改善箇所説明図

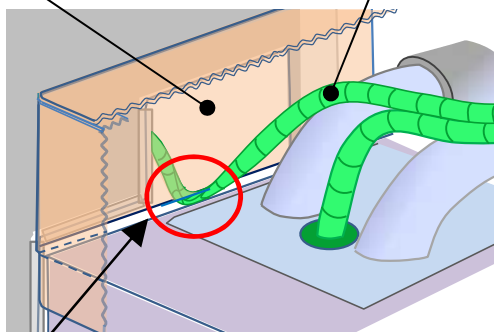
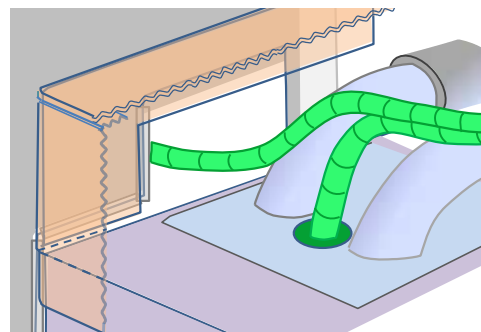
車椅子固定用ベルト設置仕様のバスにおいて、足乗せ台のサイドパネル形状が不適切なため、当該サイドパネルに降車合図用ボタンの配線が挟まることがある。そのため、そのままの状態で使用を続けると、配線が損傷し、降車合図用ボタンの機能が損なわれるおそれがある。

改善の内容： 全車両、足乗せ台のサイドパネルを切欠き、配線を修復する。

識別： 足乗せ台フロントパネルに黄色シールを貼付する。
